# **Конструктивные изменения автомобилей «Урал», внедренные в 2016 г.**

**(выпуск 16)**

Настоящий сборник подготовлен Управлением послепродажного обслуживания АО «АЗ «УРАЛ» для сервисных центров и торговых организаций на основе информационных бюллетеней о конструктивных изменениях автомобилей «Урал» в 2016 году, разработанных Инженерно-конструкторским центром и размещенных на сайте [www.uralaz.ru](http://www.uralaz.ru), в разделе «Сервисно-сбытовая сеть», «Техническая информация»

**Информационный бюллетень № 289****Применение в передней подвеске автомобилей-самосвалов Урал-6370  
многолистовых рессор с витым ушком.**

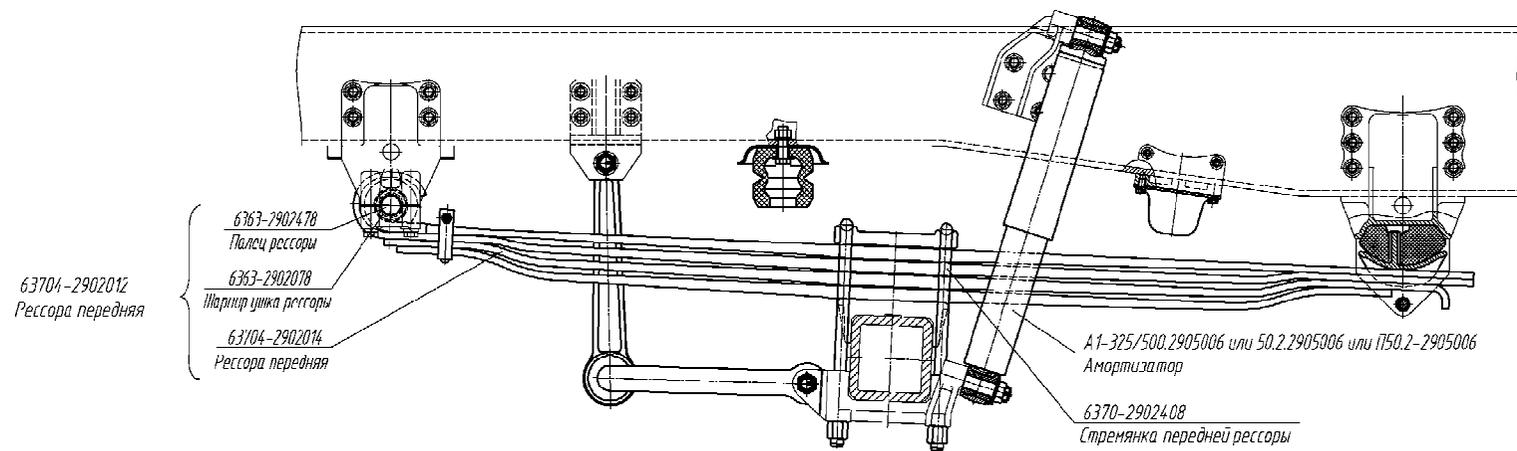
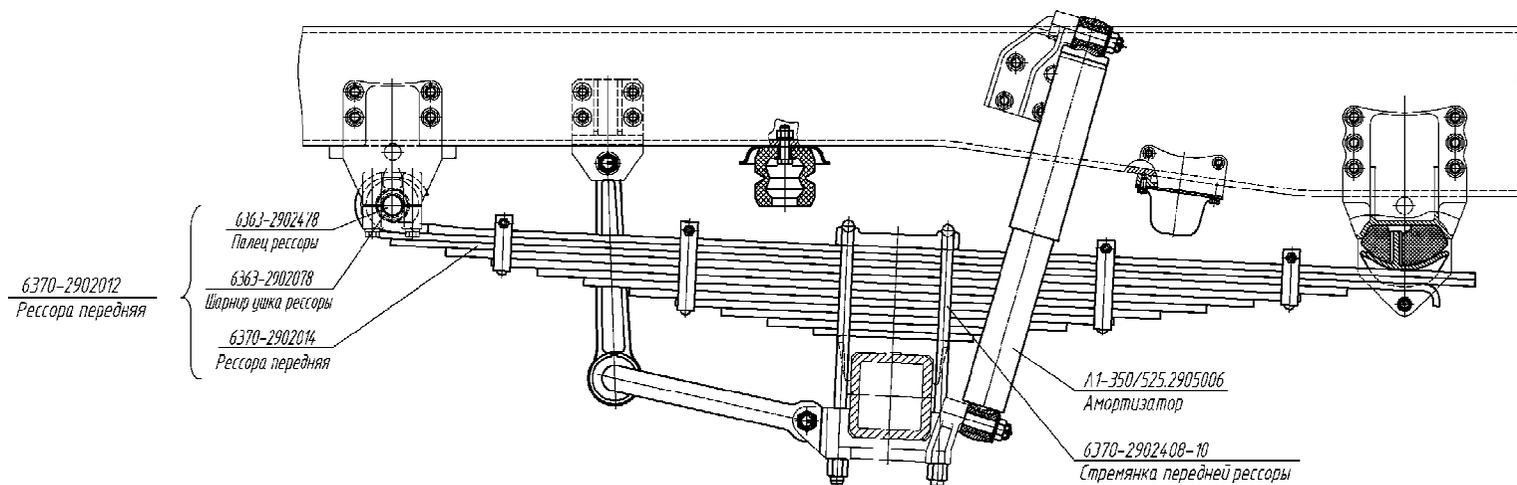
С мая 2013г. в передней подвеске автомобилей-шасси Урал-6370 (под установку самосвальной платформы, трубоплетевозного оборудования и др.) устанавливается многолистовая рессора с витым ушком 6370-2902012 (в з/ч 6370-2902014) взамен ранее устанавливаемой малолистовой рессоры 63704-2902012 (в з/ч 63704-2902014).

Новая рессора 6370-2902012 отличается от рессоры 63704-2902012 увеличенной толщиной пакета рессоры (160 мм вместо 96 мм), в связи с чем для крепления новой рессоры применяются более длинные стремянки 6370-2902408-10 взамен ранее устанавливаемых стремянок 6370-2902408, а также устанавливаются амортизаторы с более длинным ходом А1-350/525.2905006 взамен ранее применяемых амортизаторов А1-325/500.2905006 (или 50.2.2905006 или П50.2.2905006).

На автомобилях выпуска до мая 2013г., при необходимости, возможна замена малолистовых рессор на многолистовые с применением новых деталей крепления и проведением необходимых регулировок. Замену рессор производить в центрах сервисного обслуживания.

### **Изменение расположения расширительного бачка системы охлаждения**

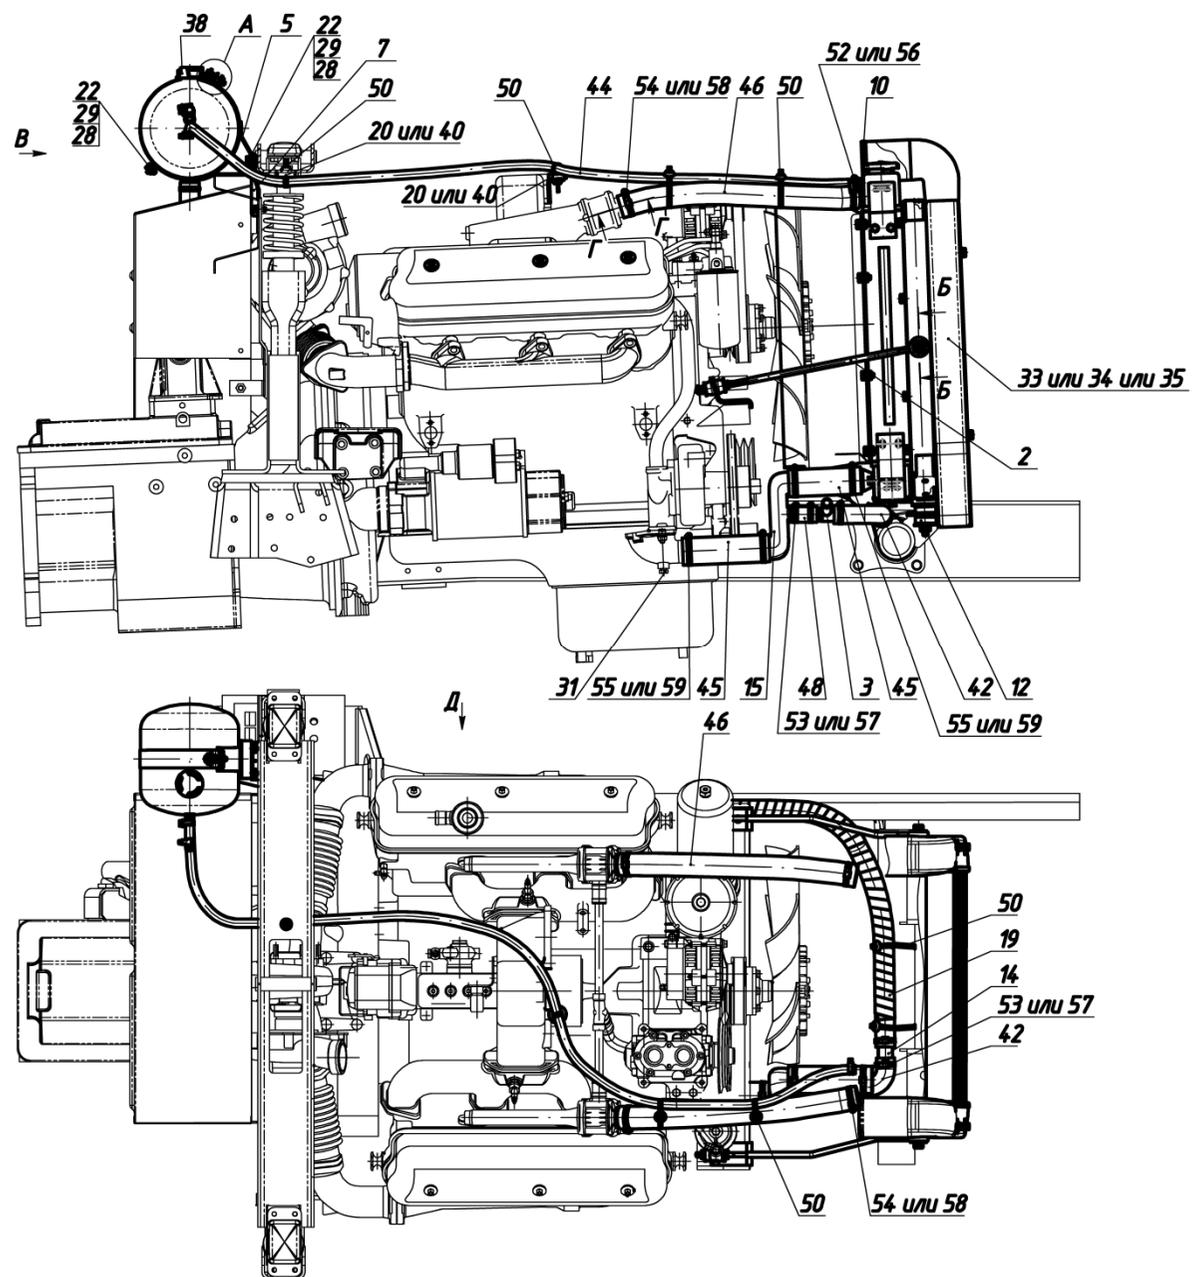
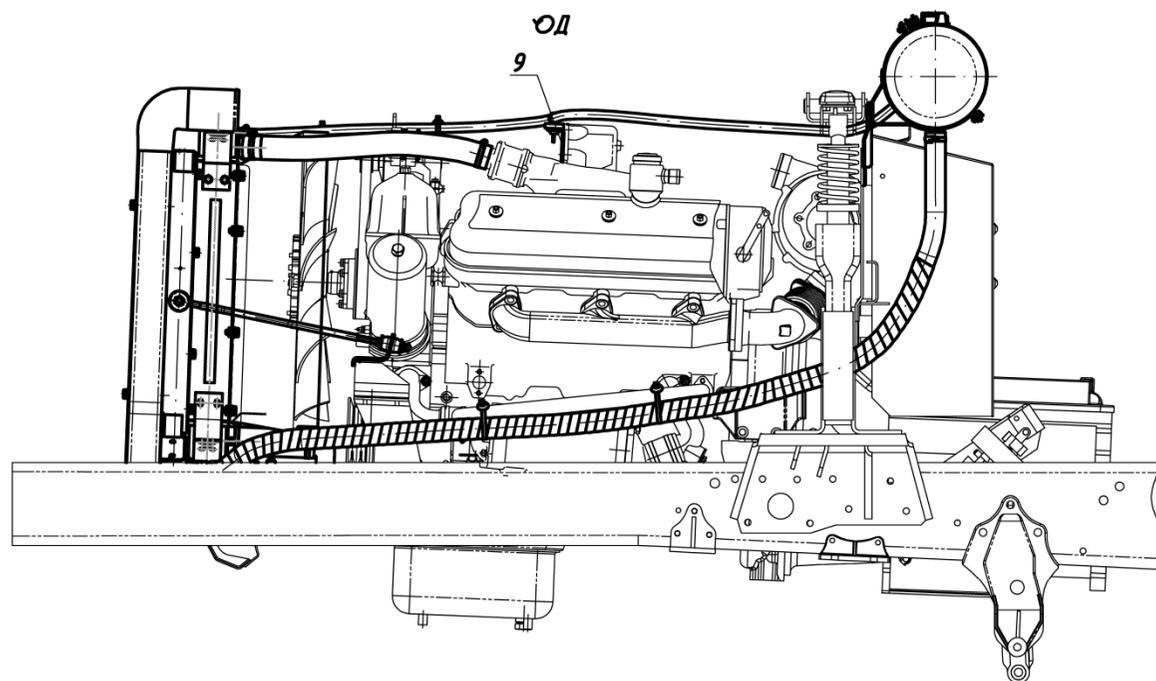
Внедряется новая система охлаждения двигателя с измененным расположением расширительного бачка. Основанием к изменению стало прекращение поставок расширительного бачка фирмы "BEHR".

### **Замена передней буксирной поперечины, установки переднего буфера и шкворней на автомобилях Урал-6370 коммерческого исполнения**

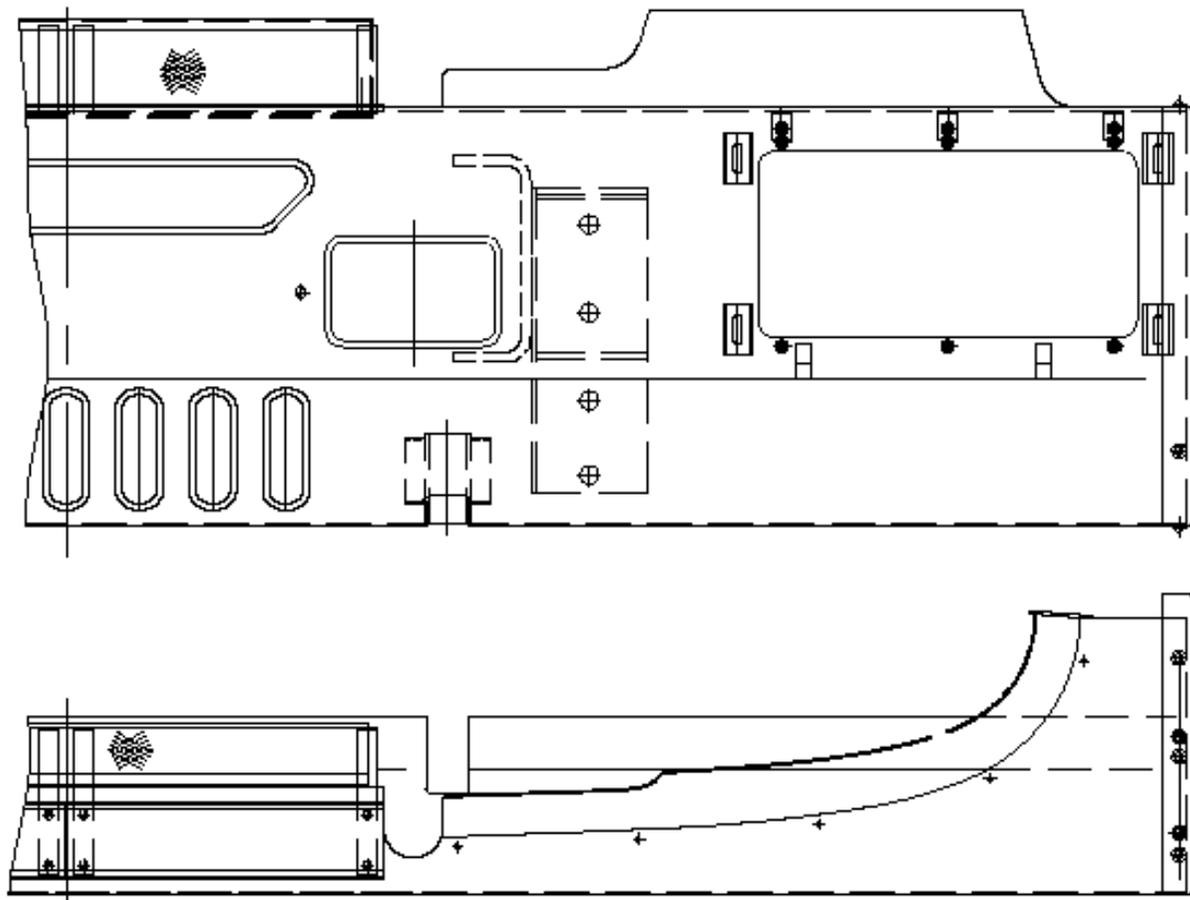
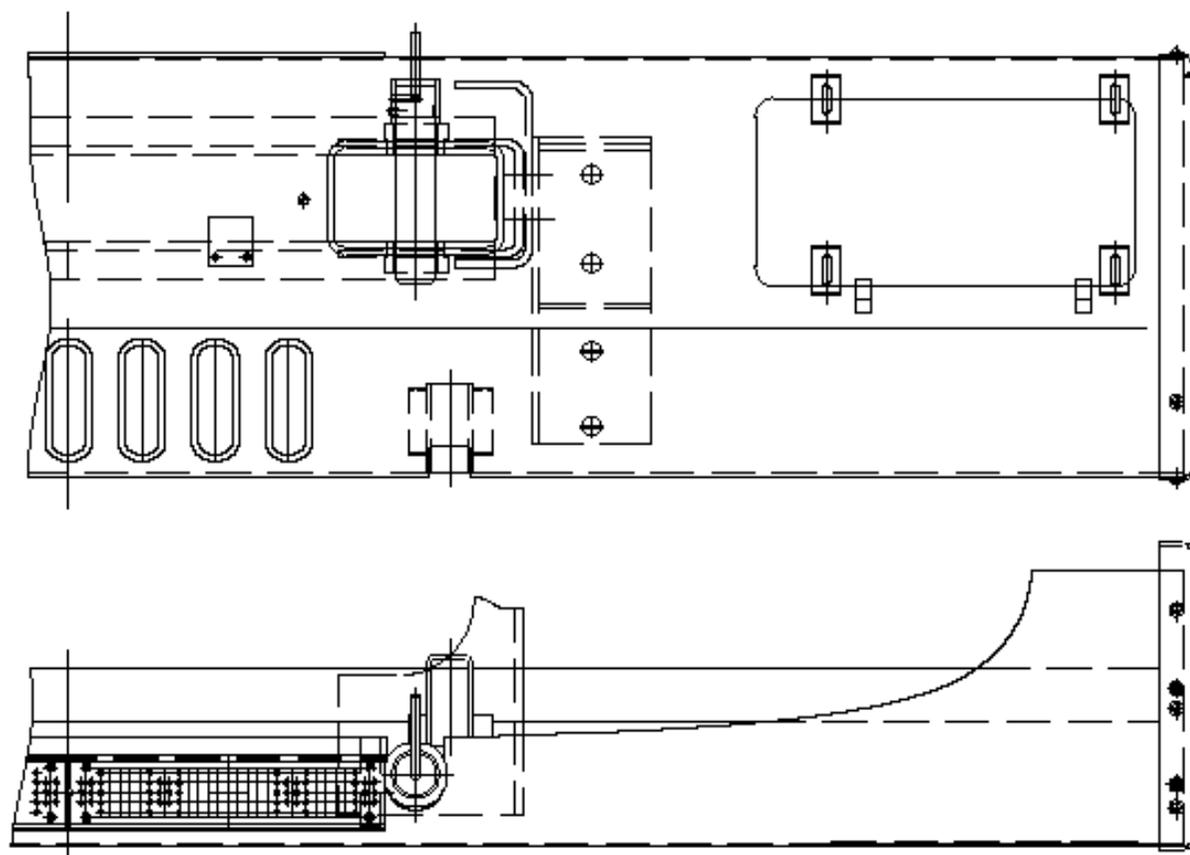
С целью применения на автомобилях Урал-6370 облицовки радиатора автомобилей Урал-М и изменения способа фиксации передних буксирных шкворней изменяется установка переднего буфера и передняя буксирная поперечина.

Передняя буксирная поперечина новая (под измененную фиксацию шкворней), устанавливается на прежнее место в раме. Шкворни буксирные новые (под измененную фиксацию). Конструкции переднего буфера и кронштейнов переднего буфера новые, они вместе с буфером смещены на 45 мм вниз.

Графическое изображение изменения

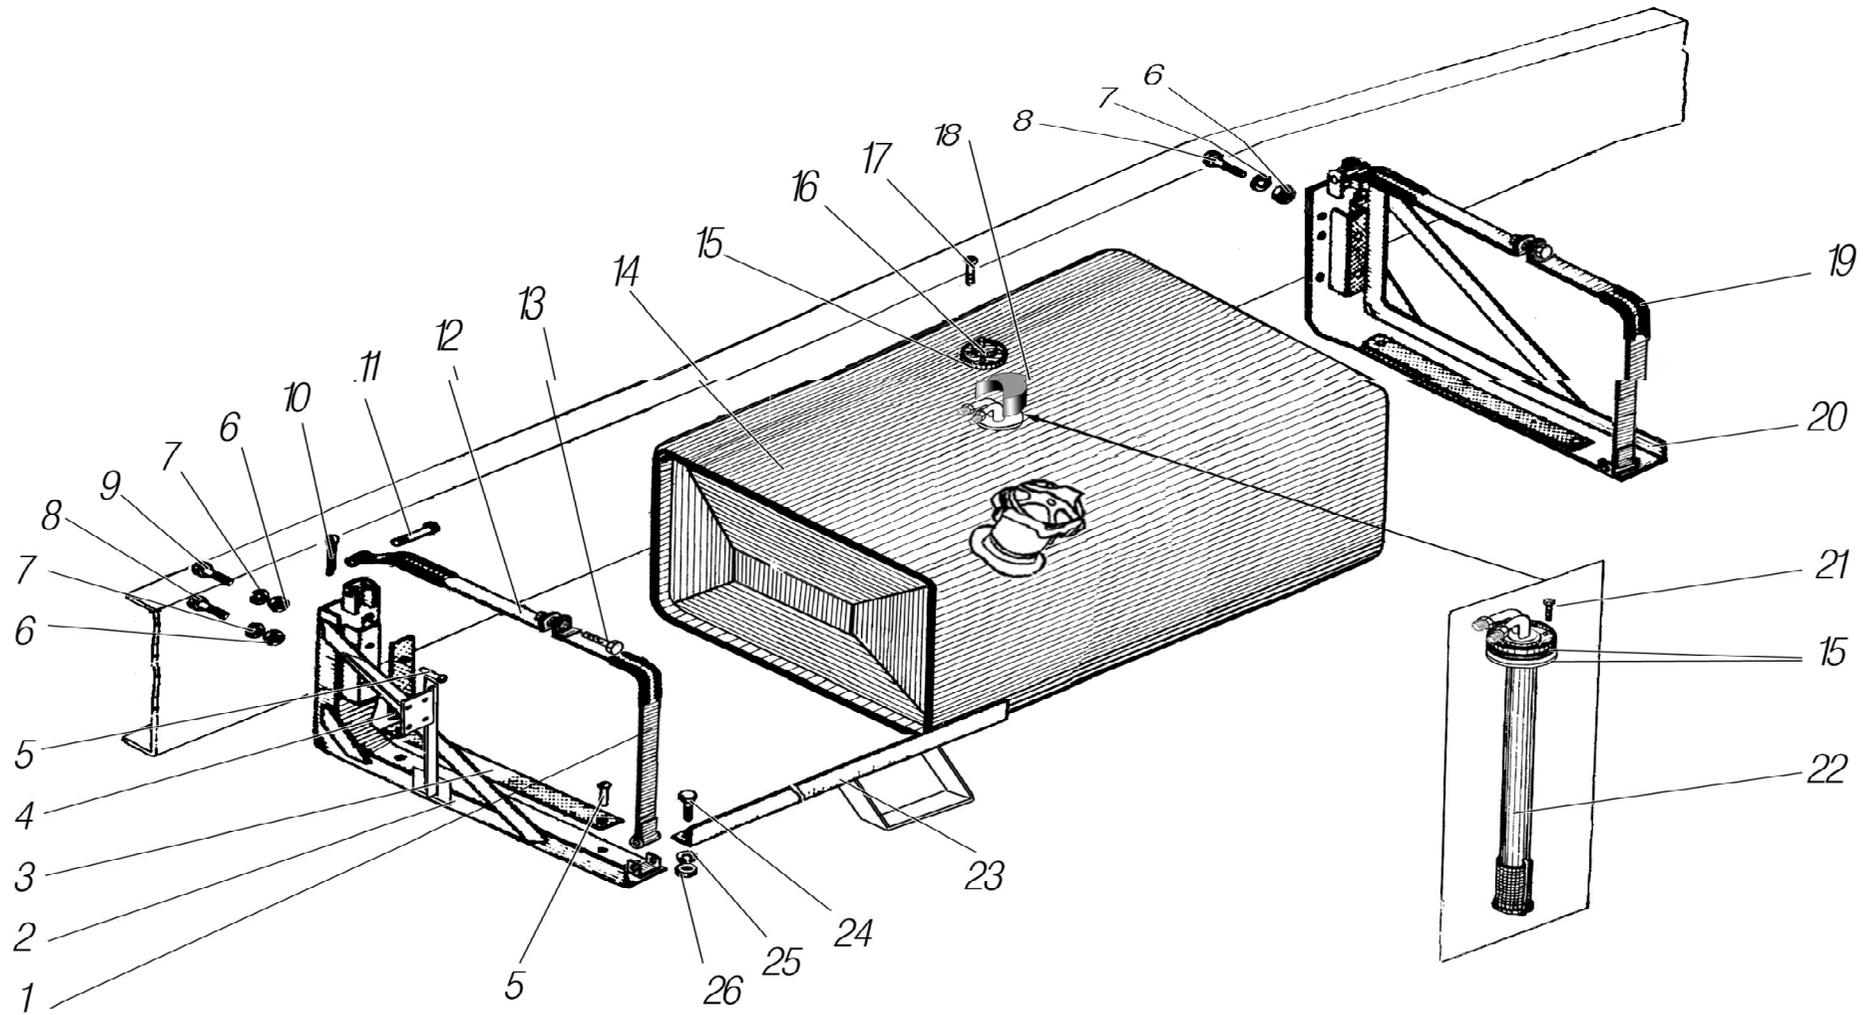
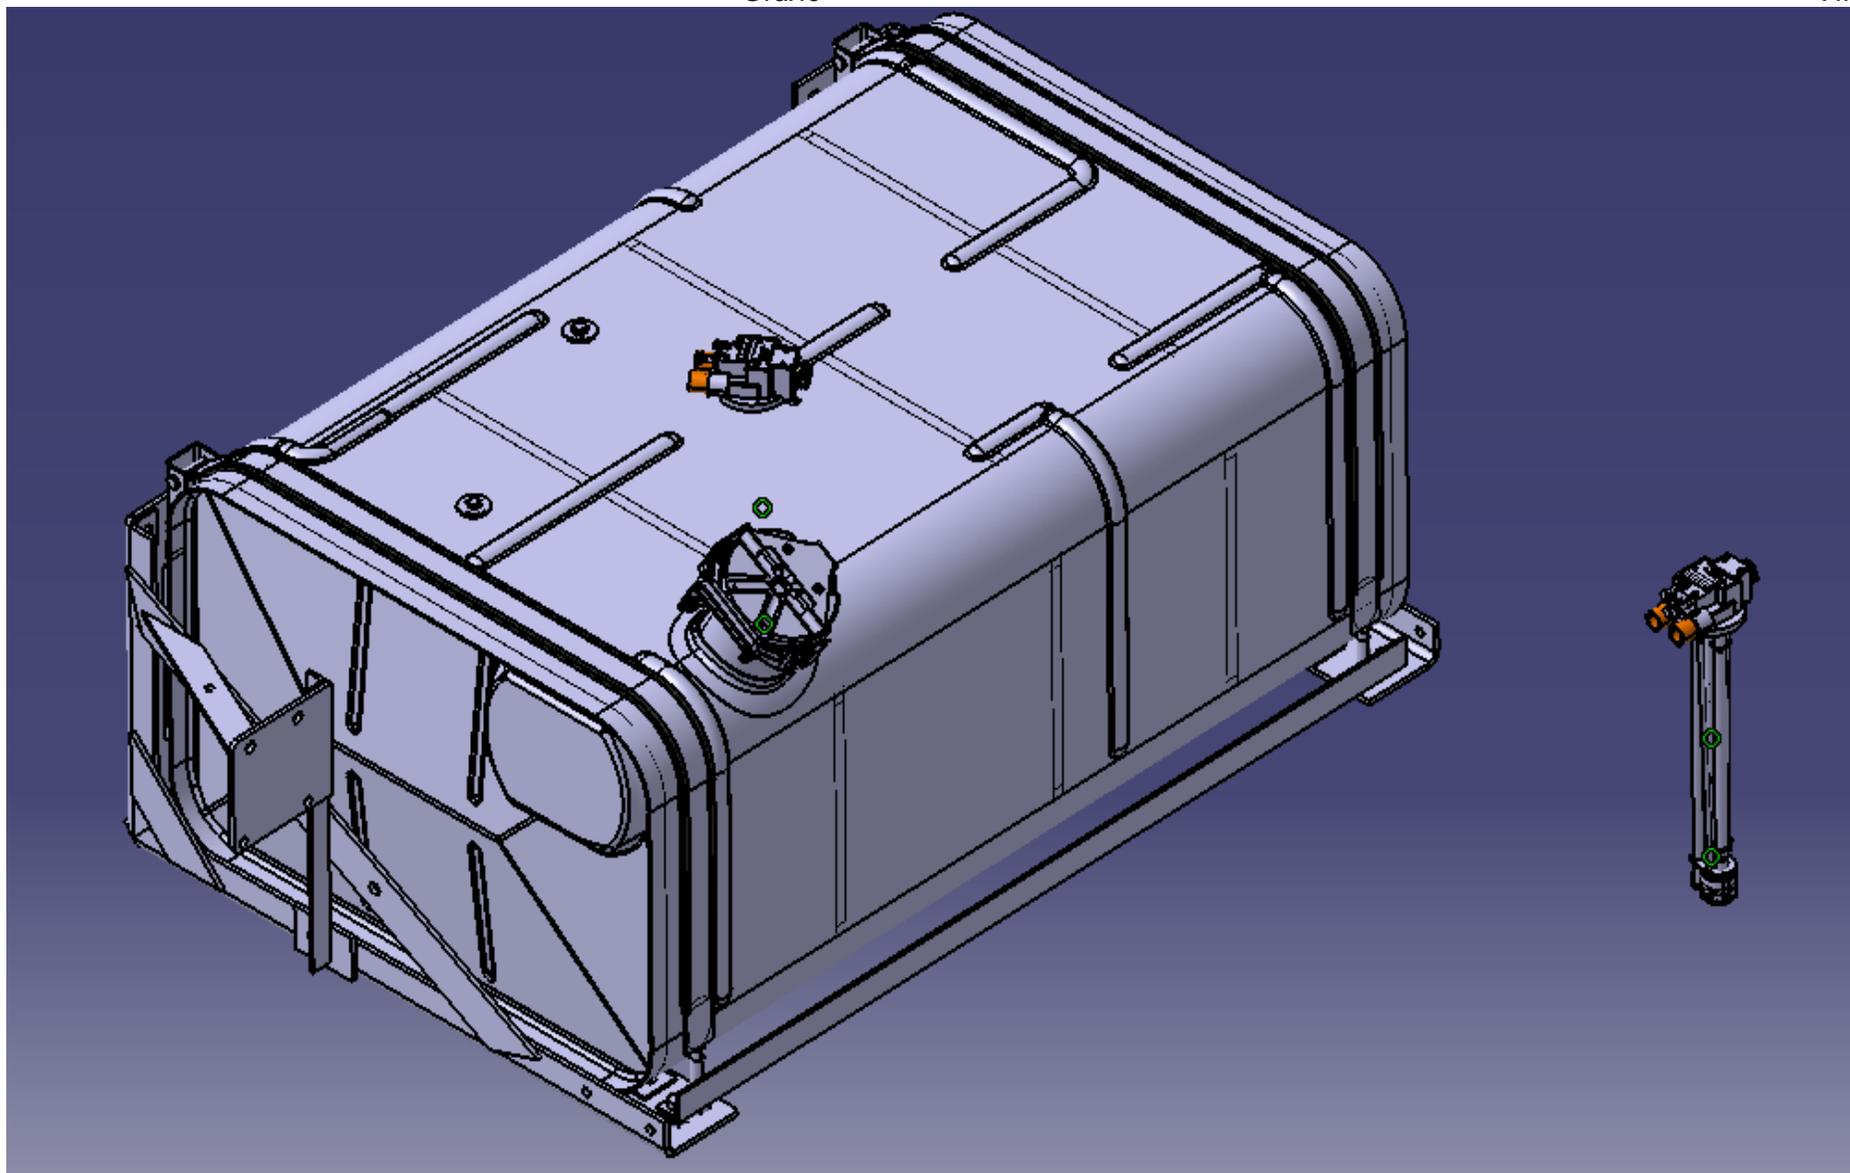
Наименование агрегата и детали	№ детали до изменения	Кол.	№ детали после изменения	Кол.	Условия взаимозаменяемости	
Установка системы питания топливом на автомобиле	4320Я6-1100011(все исп.), 43206Е-1100011-30(все исп.), 3255Я6-1100011-20(все исп.), 4320У6-1100011-20(все исп.)	1	4320Я6-1100011(все исп.), 43206Е-1100011-30(все исп.), 3255Я6-1100011-20(все исп.), 4320У6-1100011-20(все исп.)	1	Взаимозаменяемость не сохраняется	
Топливозаборник	4320Б5-1104002	1	-			
Датчик уровня комбинированный с электроподогревателем	-		7508.453848.005-03	1		
Прокладка	375-3806748	2	-			
Датчик указателя уровня топлива	5202.3827010	1	-			
Болт М5-6gx13	Н-11302-П29	5	-			
Болт М5-6gx17	330358	5	-			
Бак топливный	432001-1101002	1	432001-1101002-20	1		
Бак топливный	4320-1101002-04	1				
Лента хомута с гайкой	4322-1101174	2	-			
Болт М14x85	200822-П29	2	-			
	Устанавливается топливозаборник производства ОАО «Концерн КЭМЗ»				Лист Всего листов	2

Наименование агрегата и детали	№ детали до изменения	Кол .	№ детали после изменения	Кол.	Условия взаимозаменяемости	
Колпак защитный	6370-1104030	1	-		Взаимозаменяемость не сохраняется	
Прокладка хомута	4320-1101120	4	4320Я5-1101120	2		
Угольник кронштейнов	375-1101108	1	375-1101108-10	1		
Лента хомута с втулкой	4322-1101173	2	-			
Болт М10х25	201497-П29	4	-			
Шайба 10.ОТ	252136-П29	4	-			
Гайка М10-6Н	250512-П29	4	-			
Гайка М14-6Н	-		250558-П29	2		
Болт М12х28	-		201539-П29	2		
Шайба 12.ОТ	-		252137-П2	2		
Гайка М12-6Н	-		250514-П29	2		
Лента хомута	-		375Д-1101113	2		
Фитинг	-		F9512 13-М16х1,5	2		
Кронштейн топливного бака	4320Я5-1101100	1	4320Я5-1101100-10	1		
	Устанавливается топливозаборник производства ОАО «Концерн КЭМЗ»				Лист	3
					Всего листов	7
